改善箇所説明図

改善内容

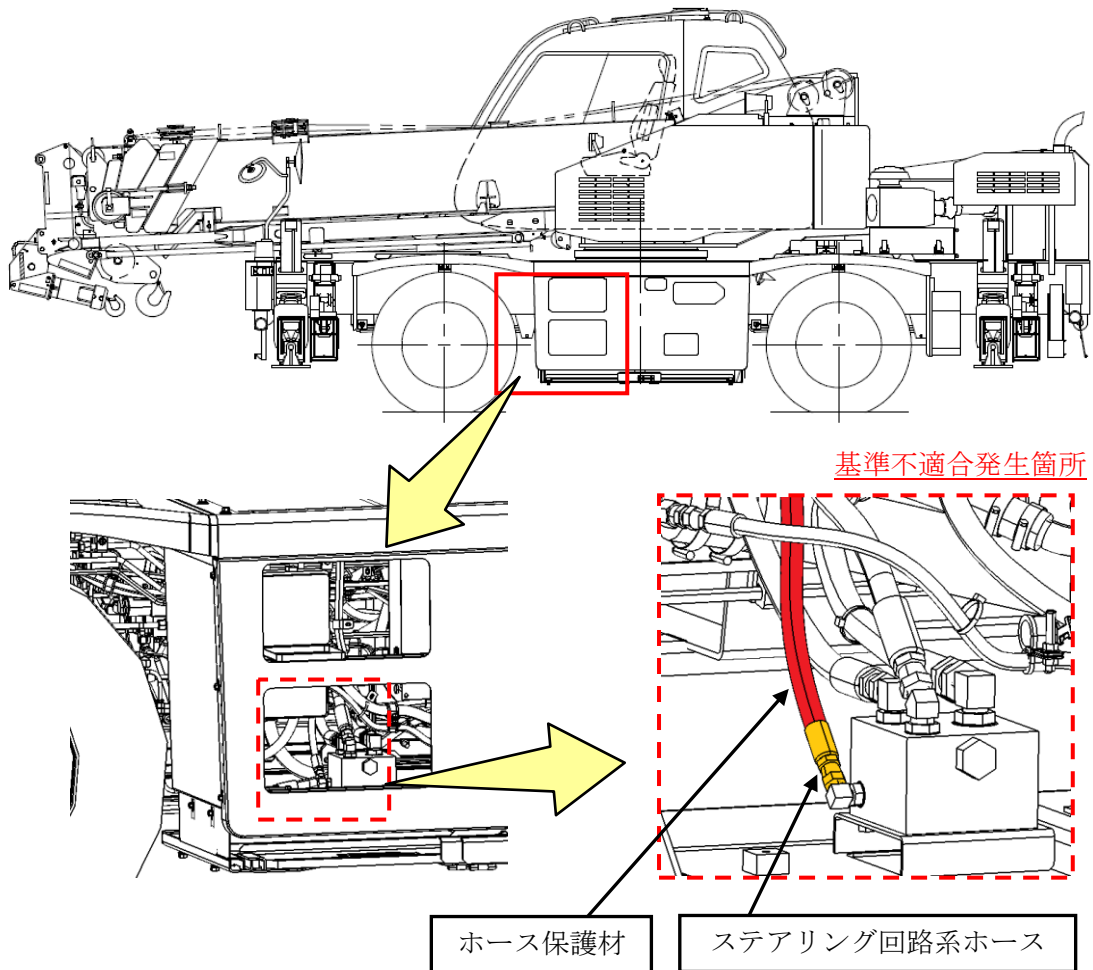
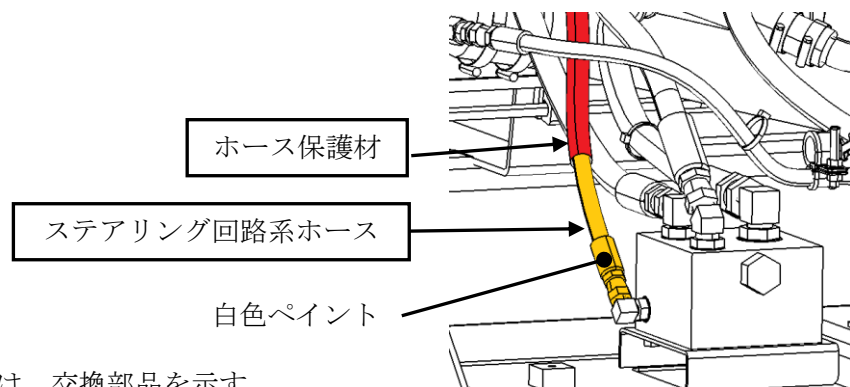
ホイール・クレーンの油圧ステアリング回路系ホースにおいて、ホース保護材の固定範囲が不適切なため、局所的な曲げ負荷が生じるおそれがある。そのため、そのままの状態で使用を続けると、繰り返し圧力によりホースが損傷し、作動油が漏れ、容易にステアリング操作ができなくなるおそれがある。

全車両、ホースを新品に交換し、ホース保護材を適切な範囲に固定する。

注：□ は、交換部品を示す。
 識別：ホース金具に白色ペイントを行う。
